【改善箇所説明図】

〔アスファルト乳剤散布機能を有する自動車において、シャーシフレームの強度が不足しているものがある。そのため、保安基準に適合しないおそれがある。〕

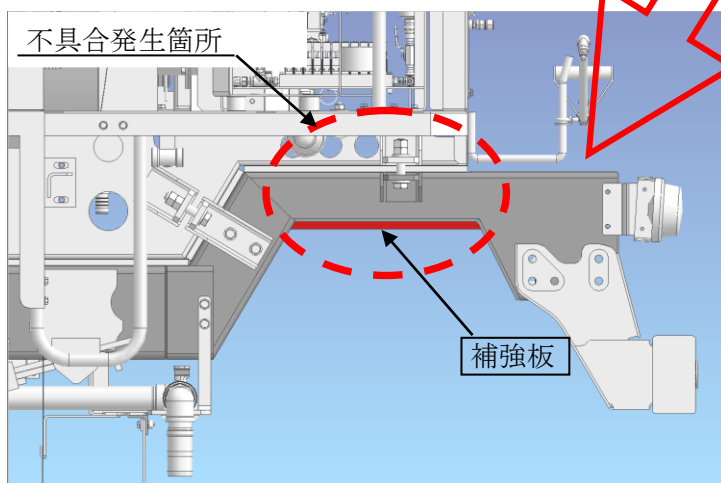
注：○は不具合発生箇所を示す。

注：□は追加する部品を示す。

シャーシフレームに補強板を追加する。
